发件人 浙江正泰电器股份有限公司市场部

关于正泰 F5 空气延时头产品铭牌及箱盒贴变更的通知

附件：产品更改前后对比示例图

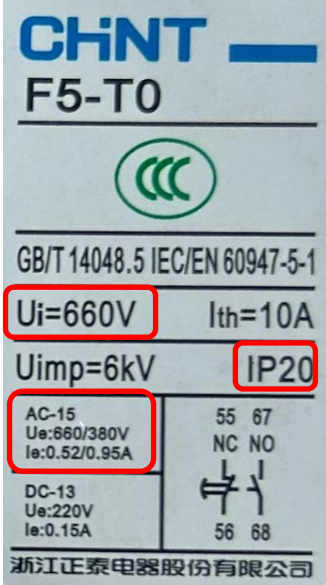
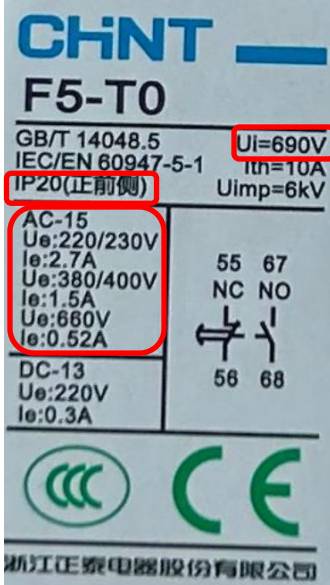
首先感谢您选择正泰F5系列空气延时头产品。为进一步提升品牌形象，更好地为客户提供优质服务，我司将F5系列空气延时头产品铭牌上的产品参数及箱盒贴上的认证标识进行更改，以保持与认证内容的一致性。更改后产品的安装尺寸不变，不影响产品使用。具体更改内容详见附页说明。

变更项目	改进前	改进后
<p>F5 产品铭牌参数及 箱盒贴标识更改</p>	<p>铭牌 (F5-T0 示例) $U_i=660V$ IP20 AC-15 $U_e:660/380V$ $I_e:0.52/0.95A$ DC-13 $U_e:220V$ $I_e:0.15A$</p>  <p>箱盒贴认证标识(CCC)</p> 	<p>铭牌 (F5-T0 示例) $U_i=690V$ IP20(正前侧) AC-15 $U_e:220/230V$ $I_e:2.7A$ $U_e:380/400V$ $I_e:1.5A$ $U_e:660V$ $I_e:0.52A$ DC-13 $U_e:220V$ $I_e:0.3A$</p>  <p>箱盒贴认证标识 (CCC+CE)</p>
